**COMPTE RENDU DE LA RÉUNION DU 21/06/2023**

**N° 01**

Im Rahmen des EIE-Rapport zum Projekt „PAP ECO-r1/ ECO-c1 Mierscherdall“ in Mersch (Réf. 95424) ist eine Lärmstudie erforderlich. Das entsprechende Untersuchungskonzept wurde bereits vom *Organisme agréé* bei der Umweltverwaltung eingereicht. Die angefragte *Réunion* dient zur Klärung von Fragen und Details zur Lärmstudie.

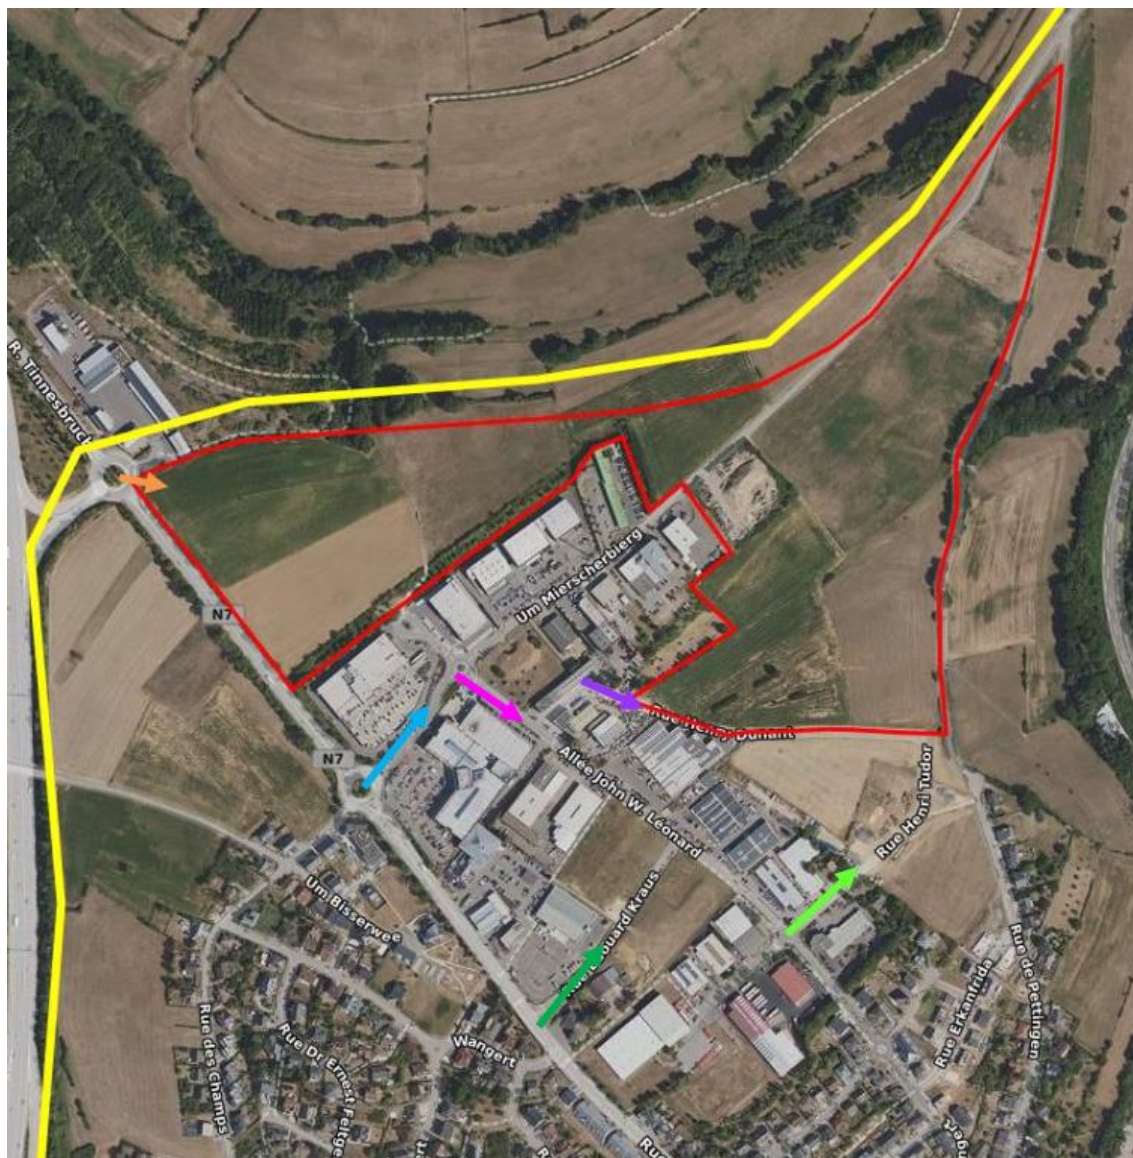
Zur Abstimmung wurde der unten dargestellte Untersuchungsraum in Gelb vorgeschlagen.

PP und CH bestätigten diesen Raum. CH hob hervor, dass vor allem die Hauptverkehrsachsen *Rue d'Arlon*, *Rue de Colmar-Berg*, *Rue d'Ettelbruck* zu berücksichtigen sind. Die Integration der Autobahn A7 ist nicht erforderlich. Ebenso müssen die Straßen innerhalb der Wohnbebauung nicht im Detail betrachtet werden.

Für die Zufahrtsstraßen *Rue Henry Dunant* und *Rue Henri Tudor* (siehe Abbildung unten) liegen aus den bestehenden Verkehrsstudien keine Daten vor. Für die Verkehrslärmberechnung werden die Verkehrsaufkommen entsprechend der Betriebe auf Ilot 7 (PAP ECO-r1/c-1 Mierscherdall) und Ilots 1 – 6 (PAP ECO-c1 Süd Mierscherbiert) abgeschätzt.

CH bestätigt dieses Vorgehen.

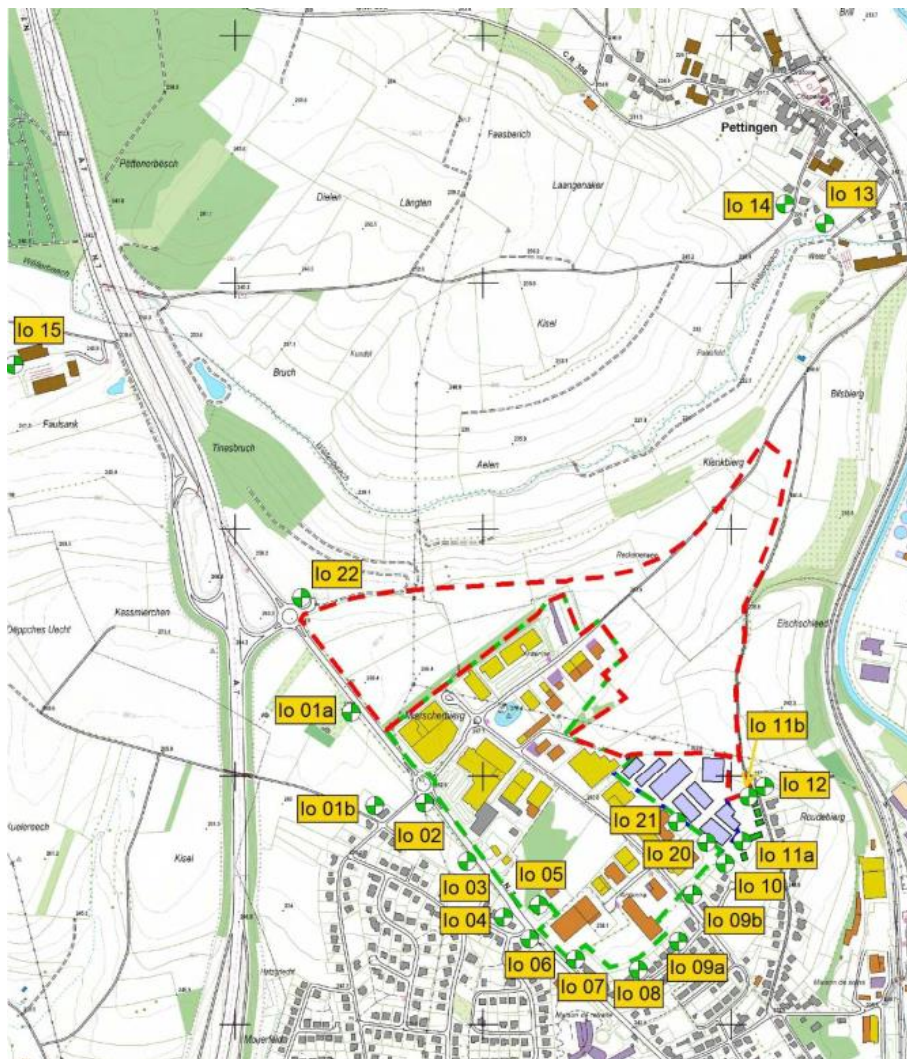
Die Einhaltung der geplanten Emissions- bzw. Immissionskontingenten der Parkhäuser innerhalb des PAP (Ilot 3 + Ilot 9) werden geprüft. PP verwies darauf, dass Parkhäuser einem EIE-Screening unterliegen, daher sei die vollständige Berücksichtigung im Rahmen der Lärmstudie erforderlich.

Das zukünftige Parkhaus auf dem benachbarten Sportssite ist laut CH als planerische Vorbelastung in der Geräuschvorbelastung zu berücksichtigen.
